**Bebauungsplan 09-045-01-00
„J.-S.-Bach-Straße - Ziegeleistraße“
Wirkungsbereich: KG Waldegg**

Stellungnahme der Oö. Umweltschutz

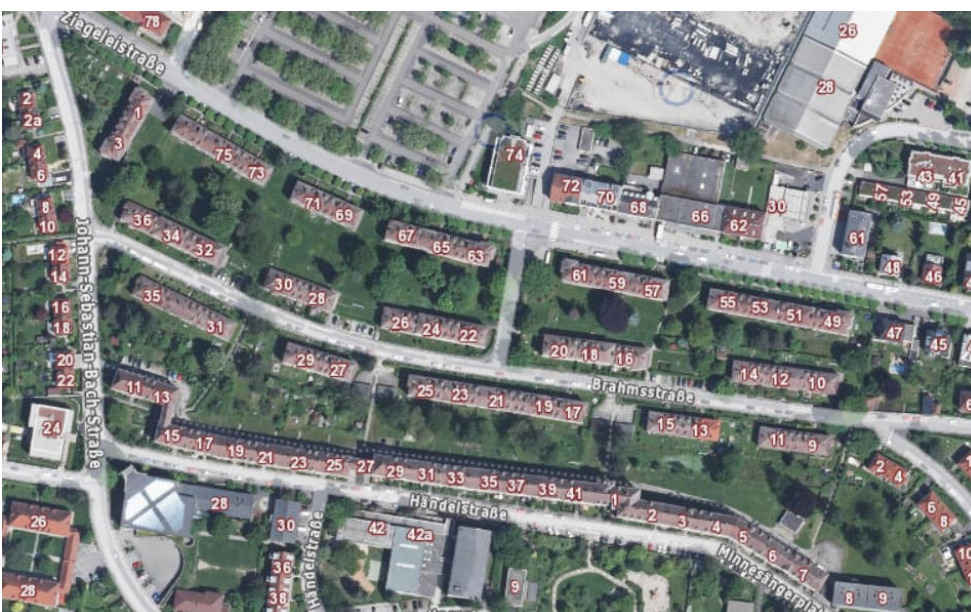
Das Quartier ist noch gut durchgrünt mit abschnittsweise wechselnder Qualität:

Zur Ziegeleistraße hin ist durch den Grünstreifen vor den Bestandsbauten und zwischen Gehweg und Straße samt kleinkroniger Allee eine Pufferung und Grün-Strukturierung gegeben, die jedoch durch eine größerkronige Baumreihe ausbaufähig wäre:

Die Begrünung der Bahmsstraße ist nur mehr abschnittsweise und eher rudimentär vorhanden und würde eine Aufwertung mit Grünstrukturen (Bäume, Sträucher, Hochstauden) benötigen:

Die zentralen Grünbereiche liegen zwischen den Wohnblocks längs der Ziegeleistraße und der Bahnstraße einerseits und zwischen den Blöcken längs der Brahmsstraße und dem durchgehenden Block auf der Geländekante an der Händelstraße andererseits:

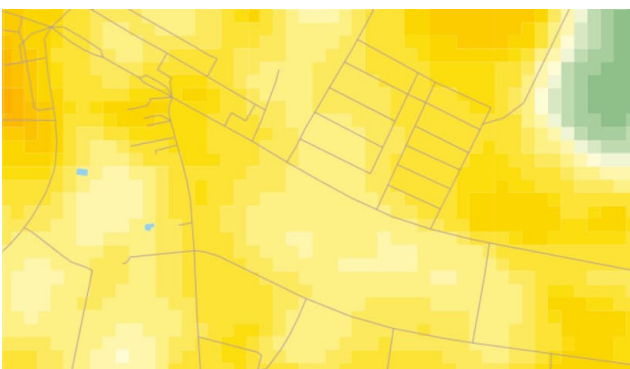
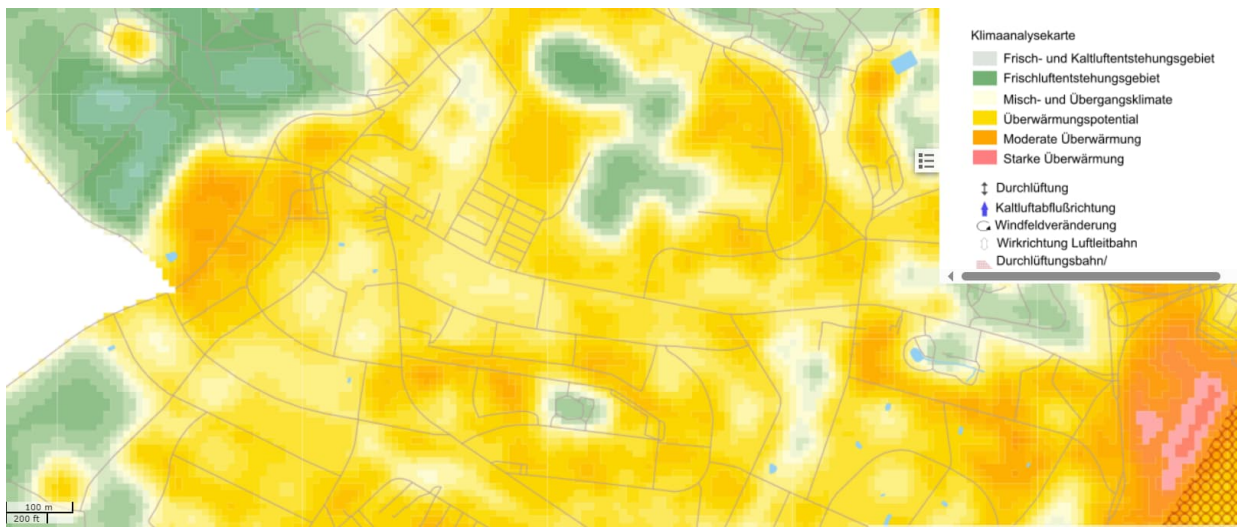
Die Stadtklimaanalysekarte macht deutlich, dass es sich auf Grund der Lage und der bisher schon massiven Verbauung zwar um kein Frischluftentstehungsgebiet handelt, dass es sich jedoch - auf Grund der noch starken Durchgrünung und der Situierung der Baukörper (Ermöglichung des Kaltluftabflusses (West-Ost)) – um Misch- und Übergangsklimate handelt.

Dieses Areal besitzt jedoch im Bereich der Johann-Sebastian-Bach-Straße ein Überwärmungspotential. Grund dafür ist die zunehmende Verkehrsbelastung und die massive Verbauung im Westen, die den Kaltluftstrom bereits behindert. Ein Luftaustausch Richtung Norden ist auf Grund der Nähe zum Freinbergfuß und des lockerer bebauten Areals um das Stadion und auf Grund des mit großkronigen Bäumen bestockten Stadion-Parkplatzes sekundär möglich.
